DODATEK č. 7
ke Smlouvě o dílo ze dne 11. 10. 2018

se níže uvedeného dne, měsíce a roku dohodly, že tímto Dodatkem se mění a doplňuje Smlouva o dílo, uzavřená mezi smluvními stranami dne 11. 10. 2018, ve znění jejího dodatku č. 1 ze dne 8. 1. 2019, dodatku č. 2 ze dne 29. 3. 2019, dodatku č. 3 ze dne 24. 4. 2019, dodatku č. 4 ze dne 26. 6. 2019, dodatku č. 5 ze dne 12. 11. 2019 a dodatku č. 6 ze dne 28. 1. 2020 (dále jen „**Smlouva**“), jejímž předmětem je zhotovení stavby s názvem „Pavilon tropického zemědělství“ (dále jen „**Stavba**“).

Projekt registrační číslo:	CZ.02.2.67/0.0/0.0/16_016/0002514
Stavba:	Pavilon tropického zemědělství
Objekt:	SO 02 Novostavba pavilonu FTZ - silnoproudá elektrotechnika

Projekt registrační číslo:	CZ.02.2.67/0.0/0.0/16_016/0002514
Stavba:	Pavilon tropického zemědělství
Objekt:	SO 07 Úprava komunikací a zpevněných ploch

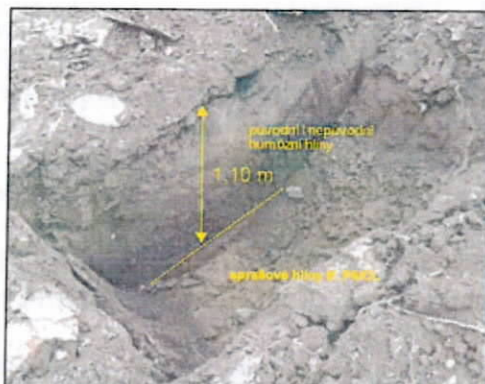
Nalezené organické vrstvy se musí odstranit. Asi se jedná o nějaké čočky, což se v průzkumu neobjevilo. Suché jílové vrstvy podle parametrů zkoušek mají únosnost 39,4 MPa což je dobré.

Postup sanace : odstranění humusních vrstev v nutné míře - průměrná tl. sejmuté vrstvy 50cm (min tl. 20cm zajištění únosnosti s ohledem na otevřenou konstrukci přes zimní období, max tl. sanace 0,8m pod úroveň pláň- rozsah aktivní zóny - dle geologických sond se nepředpokládá neúnosné podloží hlouběji jak 60cm)

Sanace proběhne výměnou vrstev kameniva - frakce 63-125 v.tl. 40cm následně 0-32 - 10cm , položení separační geotextilie 300g/m² (jež zabraní v budoucnosti pronikání jemných jílových částí do konstrukce komunikace)

Následně již navržená skladba komunikace kde dle TP 170(DI-N-2-PIII) min únosnost na pláni 45MPa a půd živichýma vrstvama 100MPa. Jež by měli být dodrženy.

S1

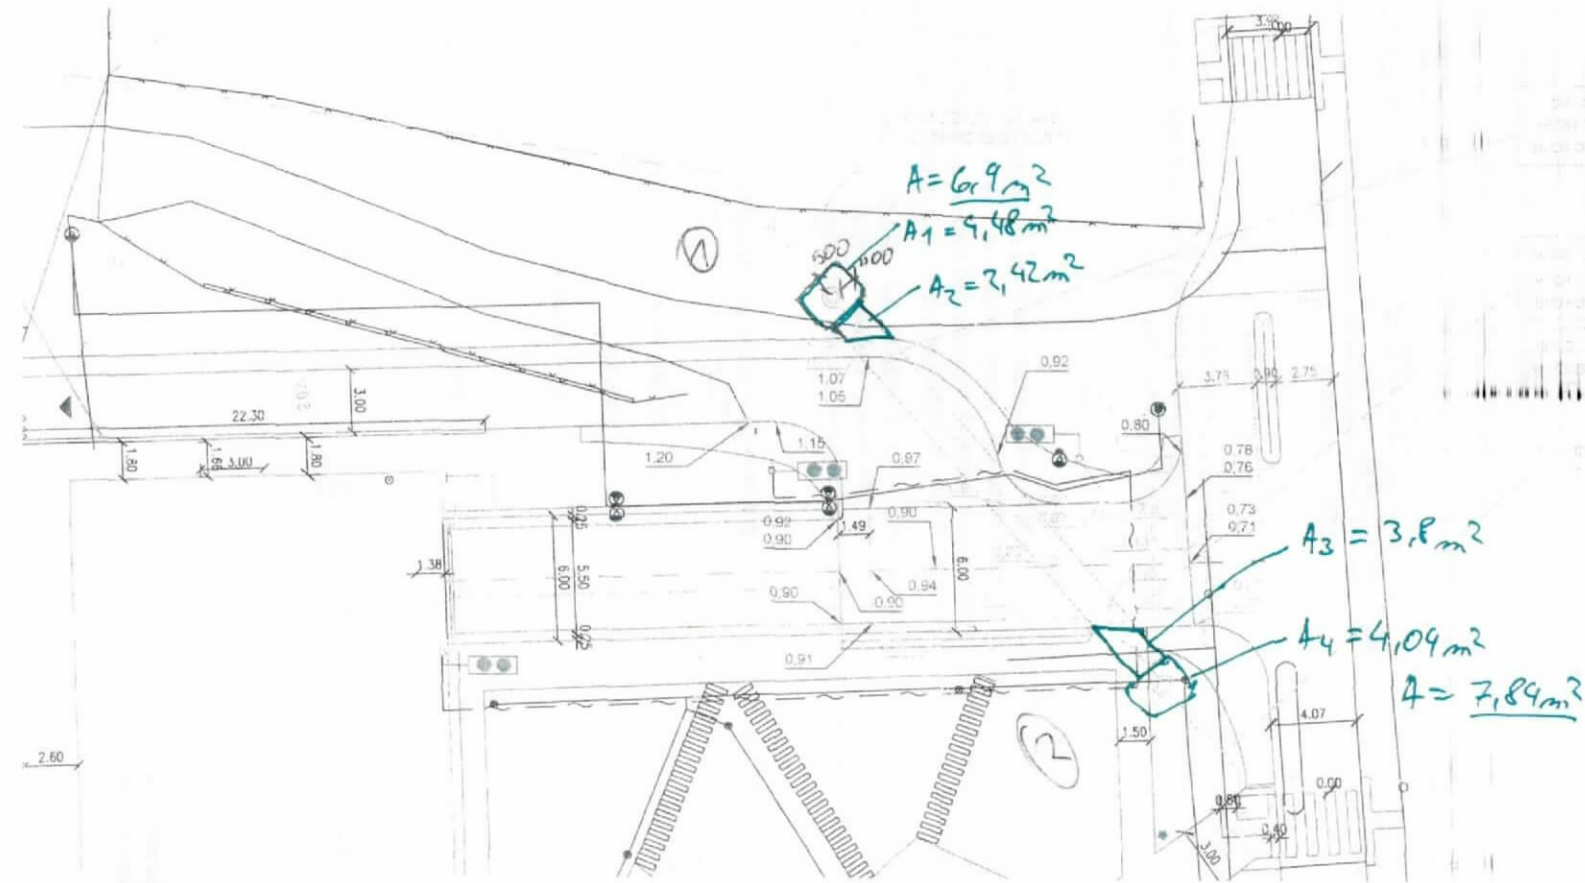
Název změny:	Přeložka trasy dešťové kanalizace
--------------	-----------------------------------

Nepředvídatelné podpovrchové podmínky staveniště - nalezena nezakreslená trasa funkční dešťové kanalizace, výškově kolidující se skladbami uvažované vozovky. Zhotovitel zahájil v souladu se schváleným Harmonogramem výstavby stavební činnosti (v HMG pod ID 60) související s prováděním části díla - zpevněných ploch a komunikací, konkrétně byly zahájeny výkopové a zemní práce pro silniční těleso a přilehlé chodníky. V průběhu zemních prací bylo dne 24.10.2019 (viz. zápis v SD) v prostoru severní části objektu, pod budoucí komunikací, nalezeno potrubí, které bylo následně identifikováno jako funkční dešťová kanalizace DN300 od přilehlých objektů bytových domů. Toto potrubí nebylo v projektové dokumentaci zakresleno a po výškovém zaměření bylo zjištěno, že je v kolizi s konstrukčními vrstvami nově navržené vozovky. Toto zjištění bylo oznámeno na KD č.51 dne 24.10.2019 a AD následně započal se zpracováním projektového řešení přeložky a ochrany této trasy kanalizace. Zápisy ze stavebního deníku a Kontrolních dní jsou přílohou č.1. Je nutné konstatovat a zdůraznit, že s přihlédnutím k navýšení objemu práce a probíhajícímu zimnímu období, ve kterém byly tyto nepředvídatelné okolnosti zjištěny a popsány, mají výše zmíněné skutečnosti reálný dopad do celkové doby provedení díla a souvisejících činností a milníků. Jedná se výhradně o části díla, které s provedením zpevněných ploch a komunikací přímo souvisí, zejména části objektu veřejného osvětlení, oplocení, závorového systému, vodorovného značení, závlahového systému a sadových úprav.

Nové řešení:
Přeložka a ochrání trasy dešťové kanalizace

Edef,,2 = MIN, 45,0MPa

Příloha č.2: Propoj ka serverovnu ka BCD

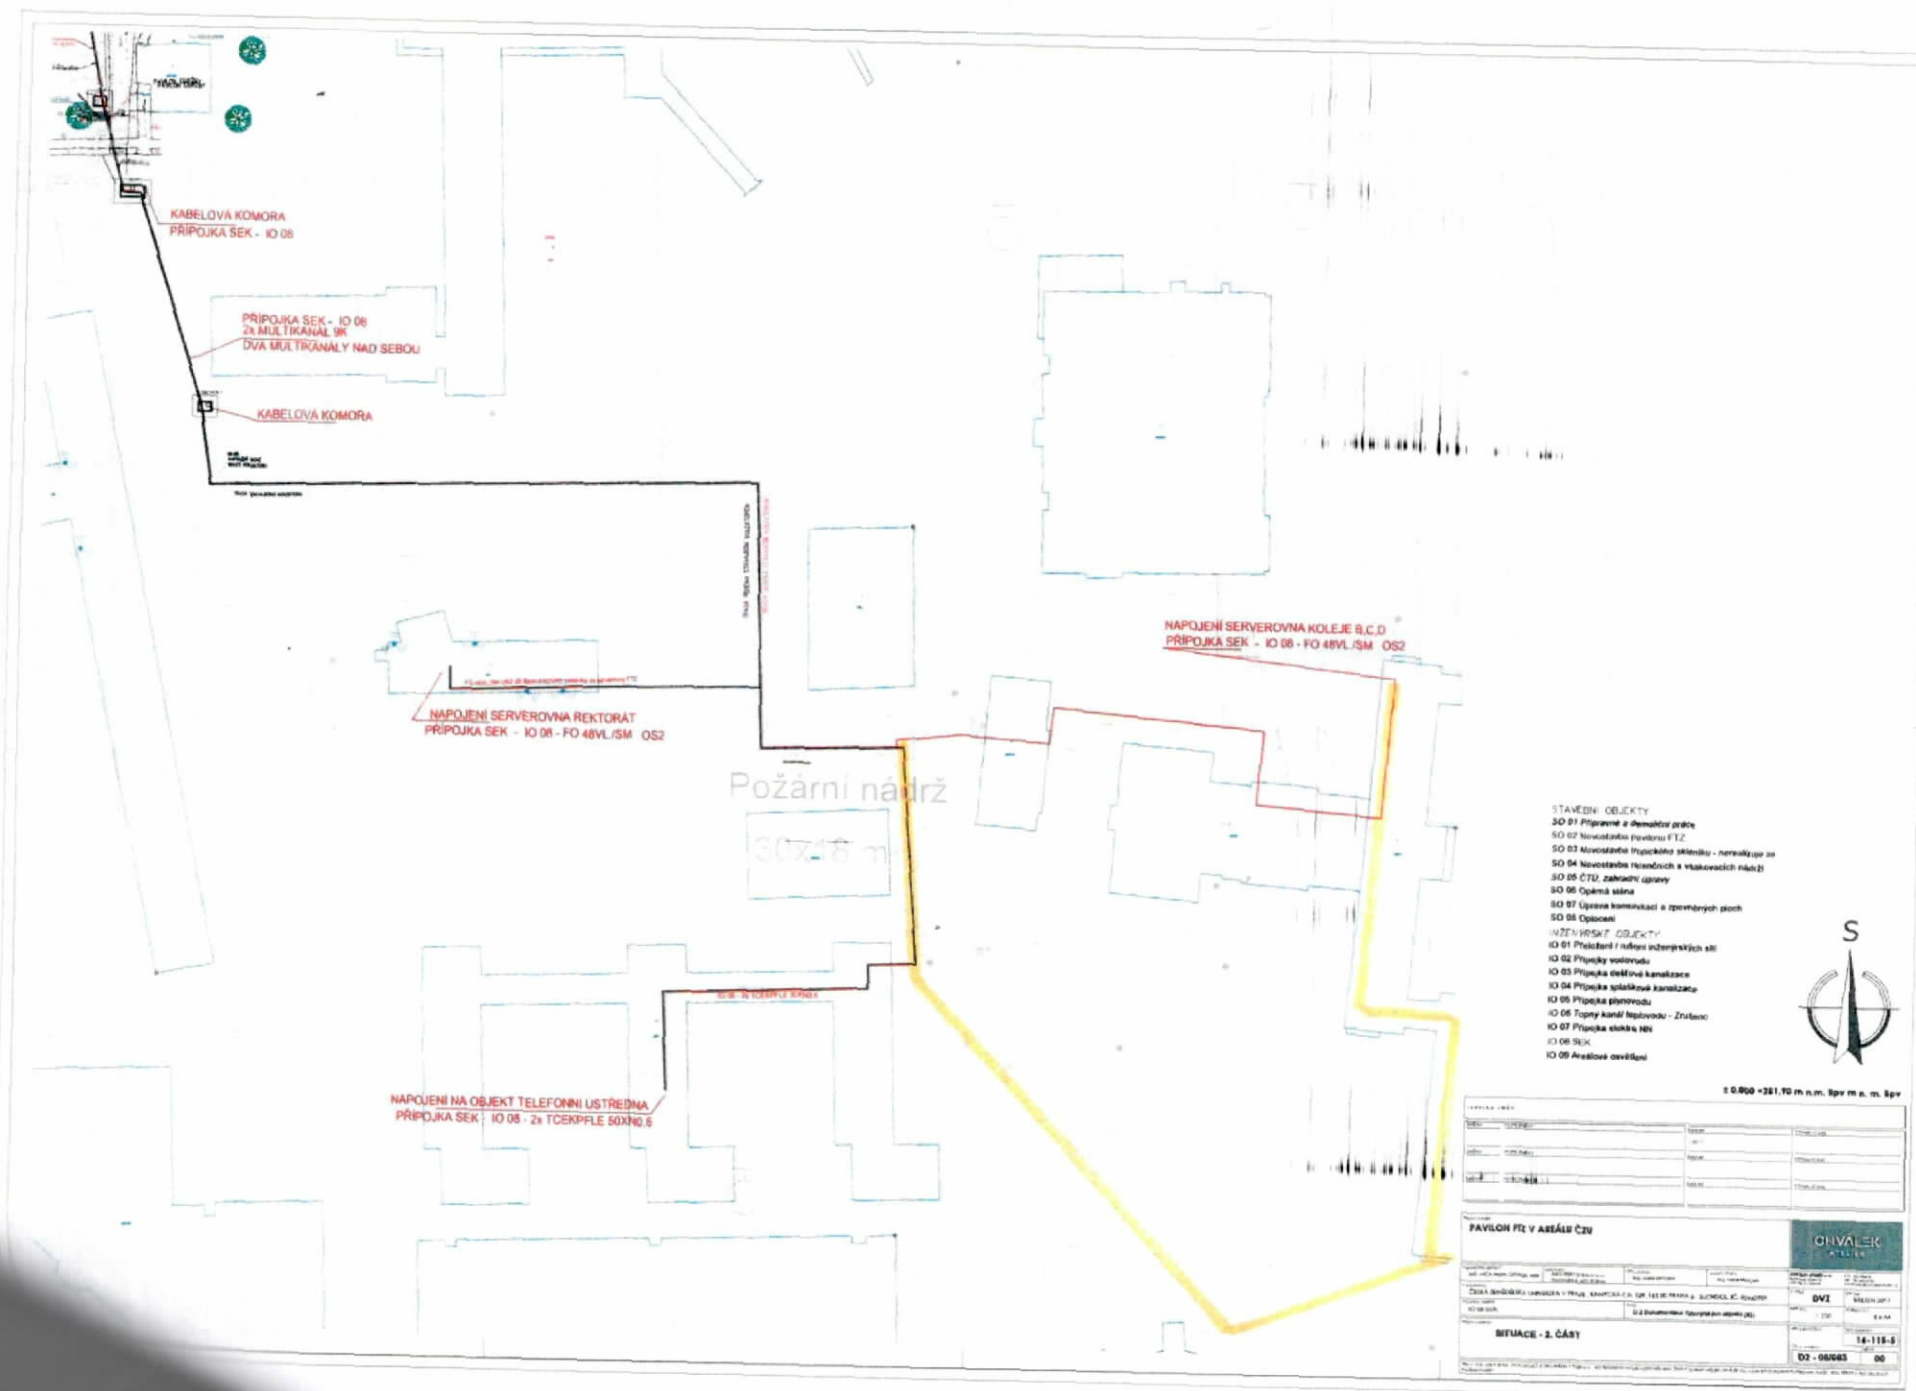
6	58		Přirážka na přesun dodávek	kpl	1	585,64	585,64
7	59		PPV	kpl	1	819,89	819,89
8	60		Podružný materiál	kpl	1	468,51	468,51
Celkem za			ZL45 - Změna trasy optického kabelu				79 145,45
